**"FORNECIMENTO, INSTALAÇÃO, FORMAÇÃO E COMISSIONAMENTO DE TRÊS TRANSCETOR VHF"**  
**PROCEDIMENTO Nº 001/ASA/DFA/2026**

No âmbito do procedimento em epígrafe e nos termos do art.º 52.º do Código da Contratação Pública, aprovado pela Lei n.º 88/VIII/2015, de 14 de abril, prestam-se os esclarecimentos às questões apresentadas, como a seguir se indica:

Informações sobre a torre Radar na ilha do Sal

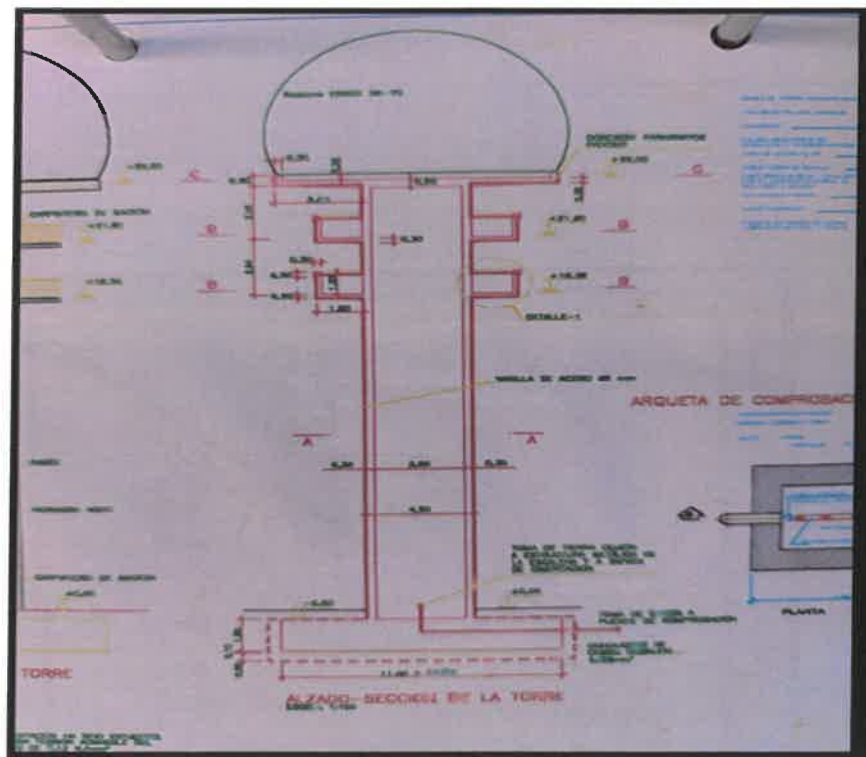
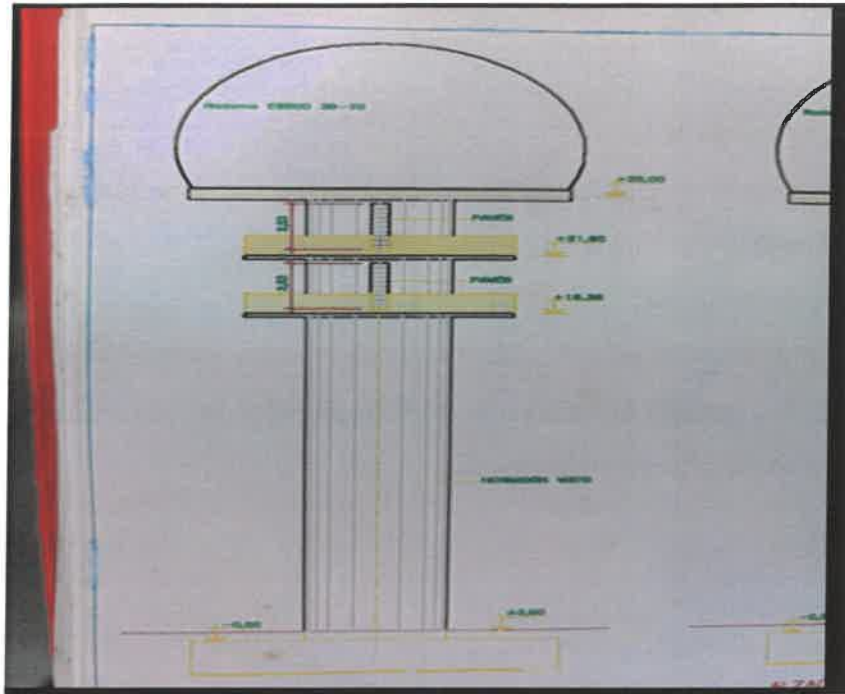
3. Durante as visitas, foi também referida a intenção de, no Morro Curral, instalar as antenas no edifício do Radar, em vez de na localização atual. Queiram por favor se deverá ser esta a localização a considerar e se é válido para ambas as frequências ou apenas para uma delas?

Relativamente à localização das antenas no Morro Curral, sugere-se que as novas antenas sejam instaladas na torre do radar, tendo em conta as vantagens operacionais e técnicas associadas.

Esta fundamenta-se, sobretudo, na maior altitude da torre, o que poderá proporcionar melhores condições de cobertura rádio, bem como na proximidade da sala onde serão instalados os novos equipamentos, facilitando as ligações técnicas necessárias, nomeadamente:

Proximidade ao UPS, garantindo maior fiabilidade no fornecimento de energia;

Facilidade nas interligações com o CCO;

## Ilustração sobre as nossas necessidades de cobertura para cada Tranceiver (ilustrativo)

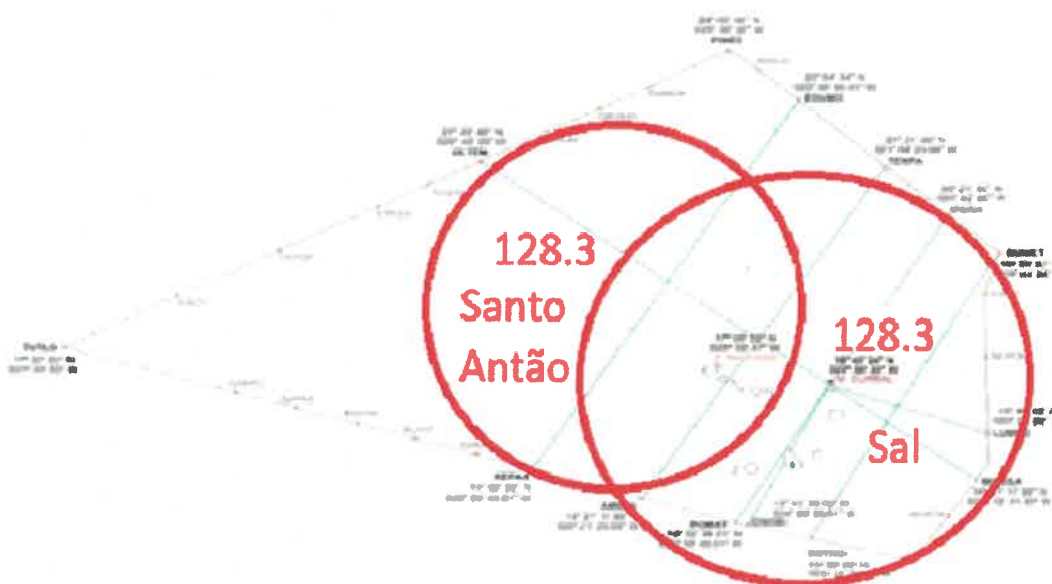
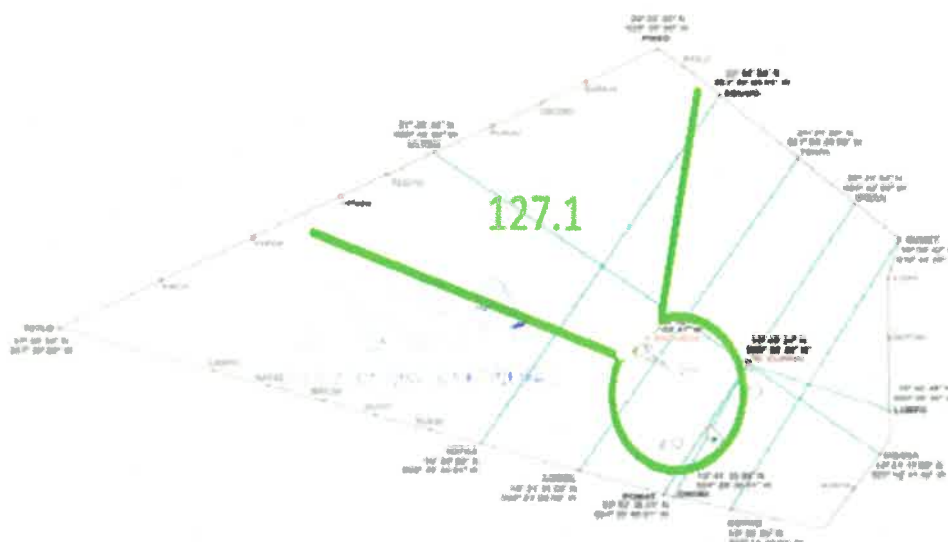
2. O caderno de encargos menciona 2 frequências a instalar no Morro Curral (128.3 MHz e 127.1MHz) e uma frequência na Pedra Rachada (128.3MHz). PERGUNTA: Na visita falou-se na possibilidade de uma segunda frequência para a Pedra Rachada, podem confirmar, ou mantém-se a quantidade inicial mencionada no Caderno de Encargos? Agradecemos, ainda a clarificação de em que casos a ASA pretende a utilização de antenas direcionais e em que casos pretende o uso de antenas omnidirecionais?

Relativamente às frequências a instalar, esclarece-se que a frequência 127.1 MHz deverá ser considerada para a estação de Pedra Rachada, tendo em conta o objetivo de assegurar cobertura na zona Oeste da FIR, contribuindo também para a cobertura das aproximações aos aeroportos.

Quanto ao tipo de antenas a utilizar (direccionais ou omnidireccionais), deixa-se ao critério técnico dos concorrentes a definição da solução mais adequada, devendo esta ser fundamentada com base na análise de propagação do espectro radioelétrico e nos estudos de cobertura propostos, de forma a garantir o desempenho operacional pretendido.
